改善箇所説明図

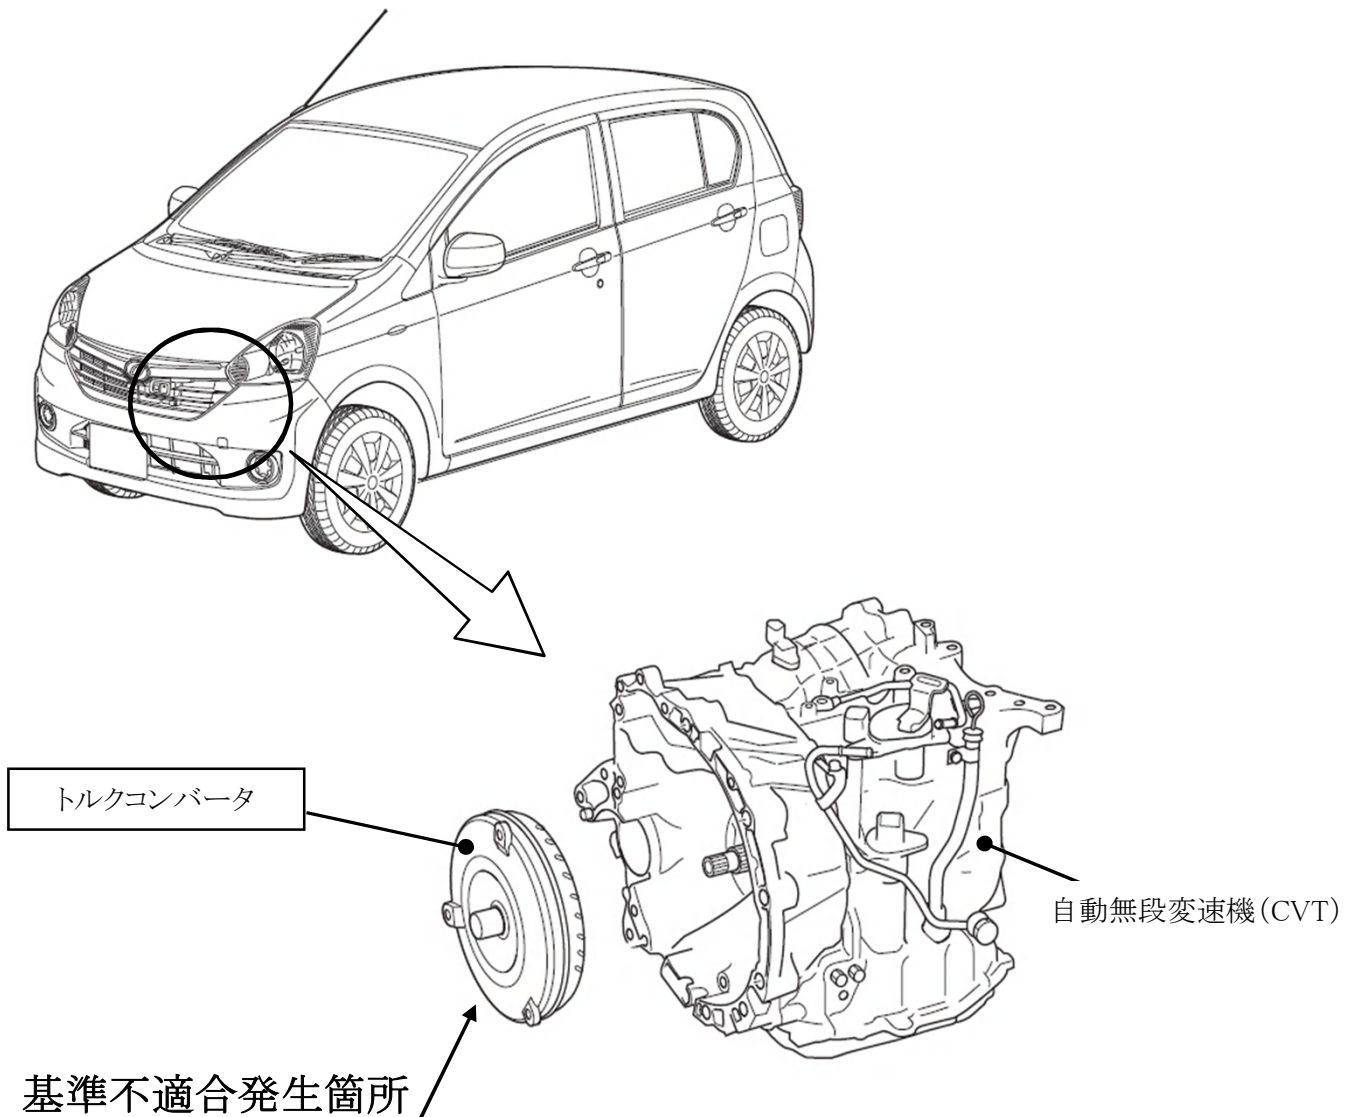
自動無段変速機 (CVT) のトルクコンバータにおいて、内部ベアリングの製造が不適切なため、摺動面に凹凸があり、使用過程で凹凸により当該ベアリングが異常摩耗して破損することがある。そのため、ベアリングの破片がトルクコンバータ内部に飛散し、異音が発生し、そのままの状態で使用を続けると、最悪の場合、破片がトルクコンバータ内部に噛み込み、停車時等にエンストして発進できなくなるおそれがある。

全車両、トルクコンバータを良品と交換する。

車室内車台番号打刻位置の車両前側に黄色ペイントを塗布する。
